BAGUE EN ERTALYTE

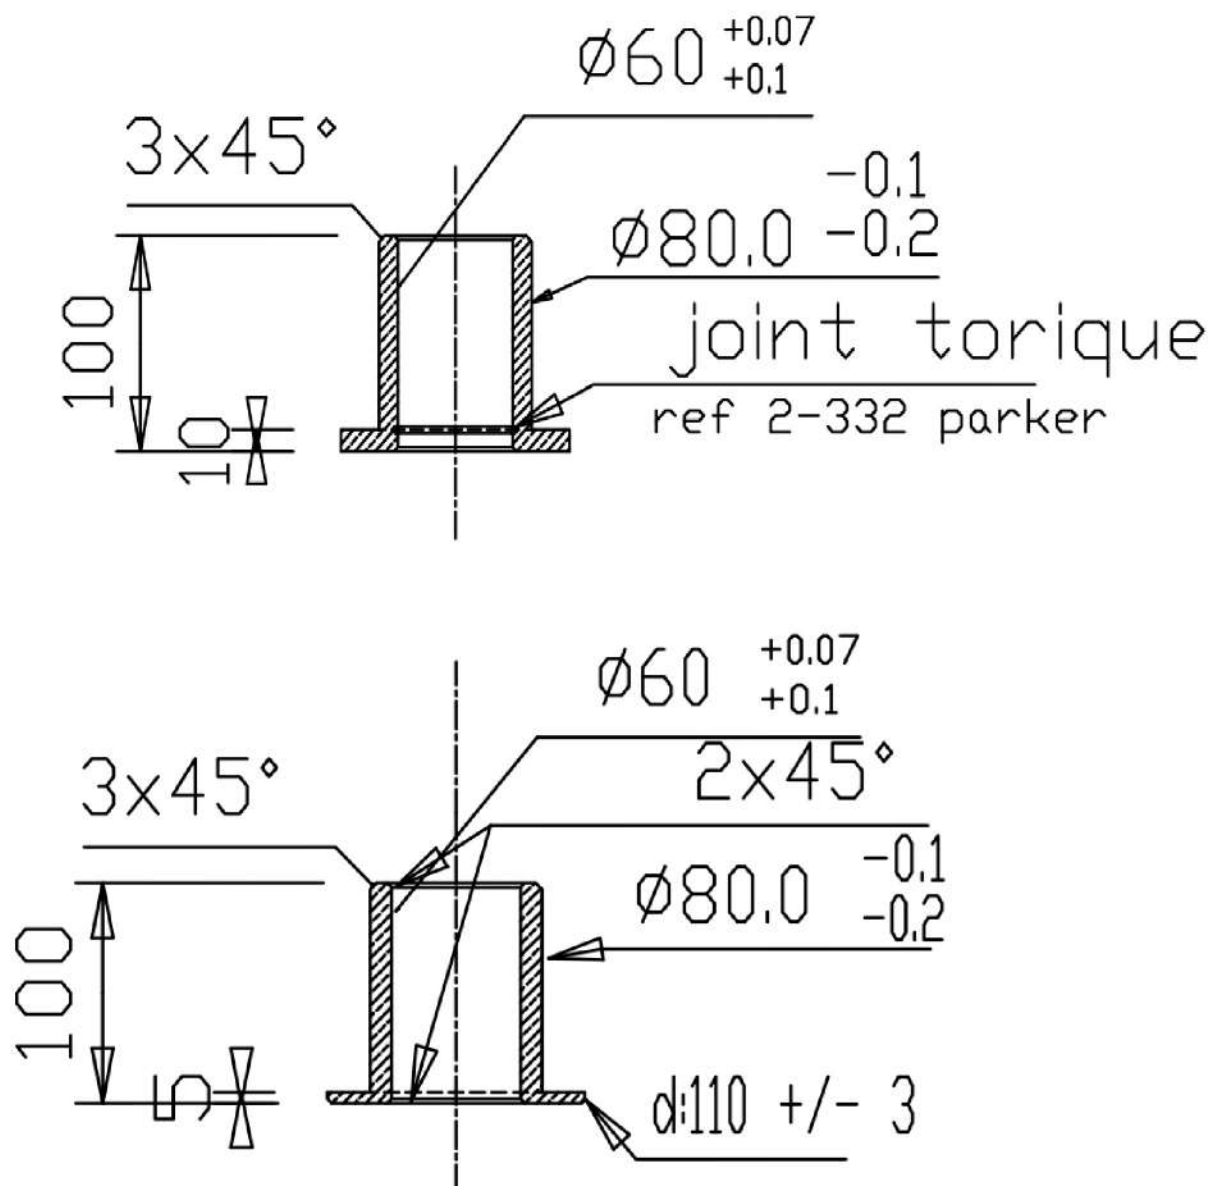
E	Plan mise à jour - broche non débouchante	02-12-04	
d	Diapltre ext de bague = 80 -0.2 -0.1	16/11/99	
c	Diapltre ext de bague = 80 H11	16/11/99	
b	joint torique dans bague sup pour UtanchUtUt	25/10/99	39/30
a	modif tete de meche + diametre bague	27/07/98	39/05
Modif.	DUsignation	Date	A partir du N
K I R I E Société nouvelle Route de La Rochelle - BP 1839 - Le O 85 118 LES SABLES D'ODLNE Tel: 02 51 21 18 83 Fax: 02 51 BAGUES SAFRAN DERIVEUR		Plan N°:C0084	
		Bateau 386	
Ech. : Fait par: Marc CHOPIN		VersionDI	Date24/06/98
RemarquesXXX			Code:XXXX
